臺中榮民總醫院

第三醫療大樓新建工程

06月月會暨第283次專業技術協調會

會議紀錄

Fig. 27 Decoupled Drywall Enclosure for Duct Rumble

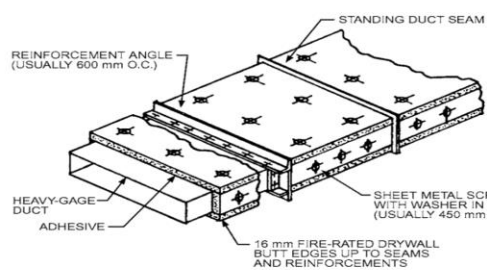
方案	作法	效果	增加金額
原來方案	風館在主治醫生辦公室上方	60dBA	
方案 1	A:加長消音箱(降低內部噪音) B:該段風管加阻尼片(避免風管振動) C:機房加組音條	55dBA	150,000
方案 2-1	風管用石膏板緊密包覆(含法蘭)	52dBA	 Fig. 26 Drywall Lagging for Duct Rumble
方案 2-2	風管用石膏板包覆(含法蘭)	50dBA	 Fig. 27 Decoupled Drywall Enclosure for Duct Rumble
其他注意	如下表

說明方案 2-1/2-2 選一施作(錢自己估)；方案 1 必做!
